改善箇所説明図

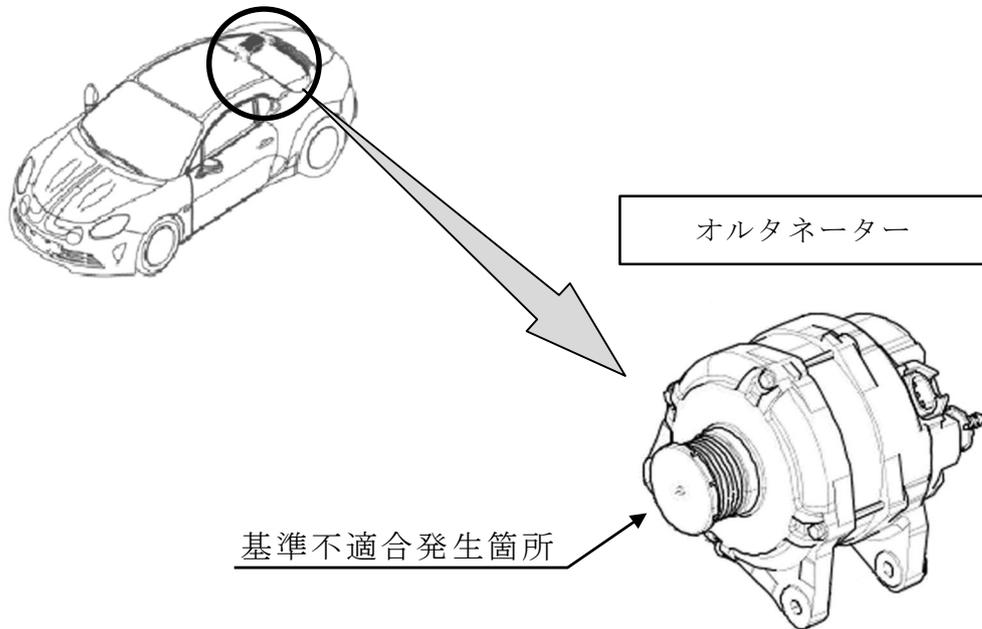
注: は、交換する部品を示す。

- ①オルタネータープーリーのクラッチキャリアにおいて、成型工程の不良により、強度が不足しているものがあるため、エンジンの動力を正しくオルタネーターに伝えられず、発電不良が発生することがある。
- ②エンジン制御コンピューターにおいて、ソフトウェアの不良により、エンジン始動直後に大きなトルクが発生するため、クラッチキャリアが破損しプーリーが空転することで、発電不良が発生することがある。
- そのため、①又は②により警告灯の点灯や警告メッセージが表示され、最悪の場合、エンストや再始動ができなくなるおそれがある。

全車両、以下の両方またはいずれかの措置を実施する。

- ① オルタネーターを改善品に交換する。
- ② エンジン制御コンピューターのソフトウェアを最新プログラムに更新する。

右側ドアロックストライカー下側固定ボルトに白色ペイントを塗布する。
